Vysvětlení, změna nebo doplnění č.5.

Zadavatel na základě žádosti dodavatele poskytuje vysvětlení k zadávací dokumentaci pro veřejnou zakázku zadávanou v otevřeném nadlimitním řízení dle § 56 zákona č.134/2016 Sb. ZZVZ na dodávky, s názvem: **FVE Na Moráni a U Větrného mlýna, č.VZ 009/2025/AK.**

plánek areálu U Větrného mlýna 4605

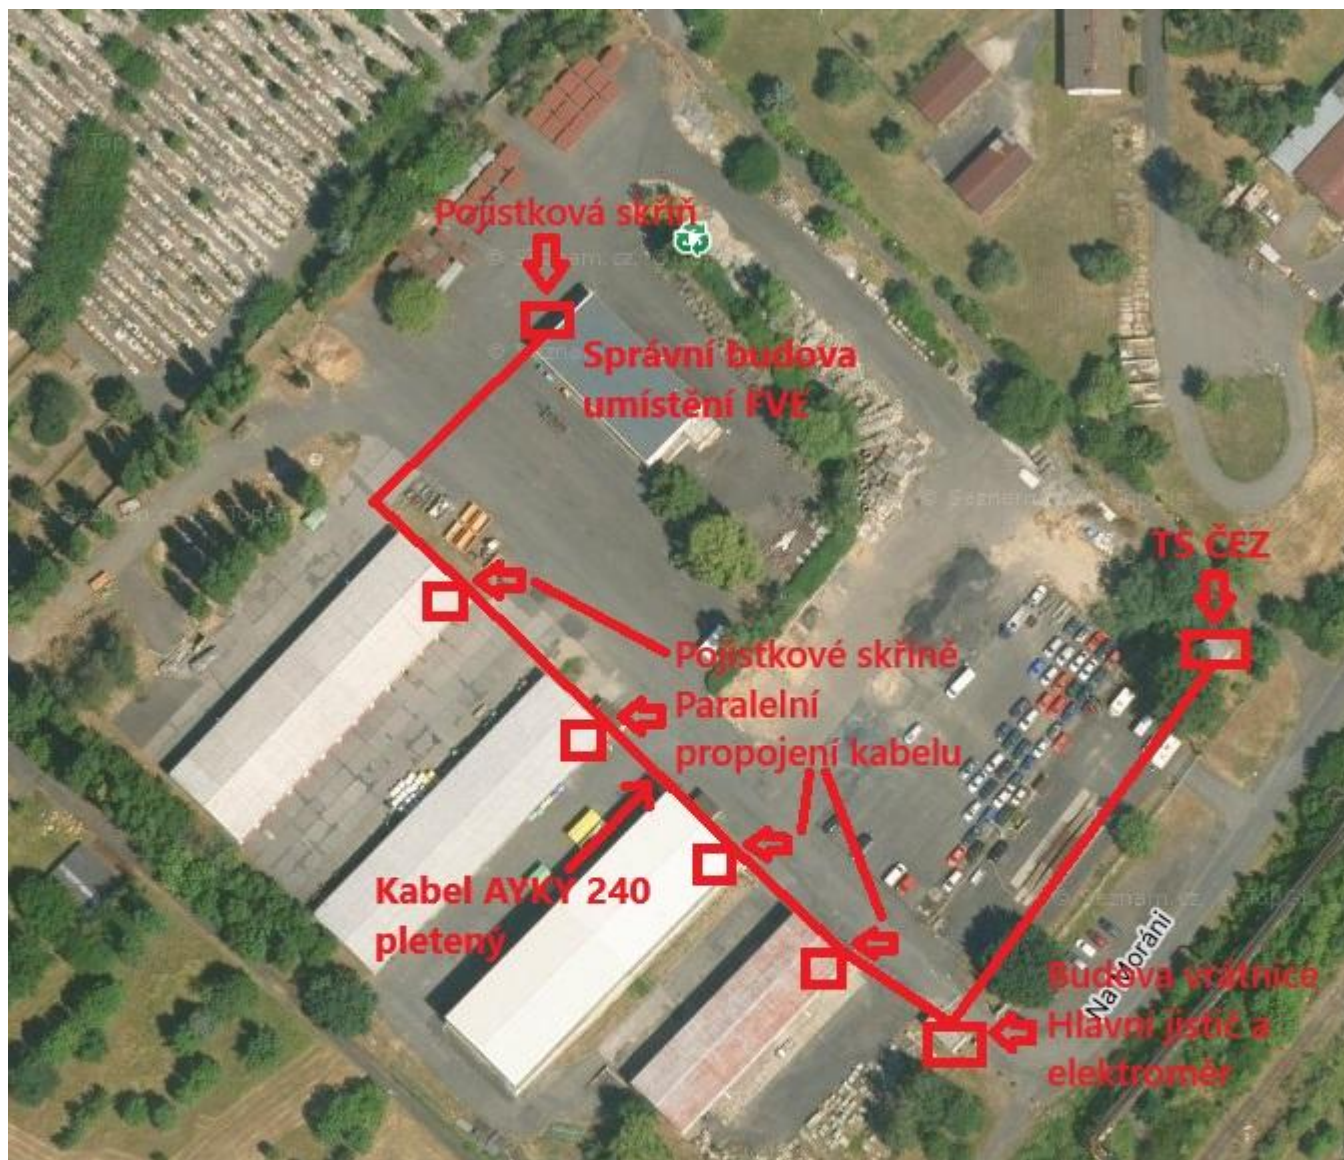
Při osobní prohlídce nebylo možné jednoznačně určit, zda se v budově, kde je plánována instalace FVE, nachází kabel hlavního přívodu. Tato skutečnost je zásadní:

- Pokud je hlavní přívod pouze v elektroměrovém rozvaděči (vrátnice), bylo by nutné instalovat **smartmeter** právě tam a zajistit **datové propojení v metalice** mezi vrátnicí a místem FVE. To je ale problém – výrobci garantují spolehlivost metalického propojení jen do 100 m, přičemž vzdálenost zde je výrazně delší.
- Pokud jde hlavní přívod z vrátnice přímo do budovy s FVE a až tam se rozvětjuje, je to v pořádku.

Můžete prosím tuto skutečnost závazně specifikovat a případně doložit **dokumentaci elektrického propojení budov** v areálu?

Zadavatel ověřil skutečnost a konstatuje, že hlavní přívod je přiveden z trafostanice ČEZ do elektroměrového rozvaděče na vrátnici areálu U Větrného mlýna, kde se nachází i hlavní jistič a odkud je dál elektřina postupně vedena kabelem AYKY 240 přes jednotlivé haly paralelním propojením až do pojistkové skříně na administrativní budově kde bude umístěna FVE. S ohledem na skutečnost, že v celém areálu je optické vedení, předpokládá zadavatel možnost propojení tímto způsobem za reálné. Zadavatel poskytne volný optický kabel vedený z administrativní budovy bez přerušení až do budovy vrátnice. Pro objasnění předkládá zadavatel orientační situační plánec elektrického kabelového vedení v areálu jako součást tohoto vysvětlení.
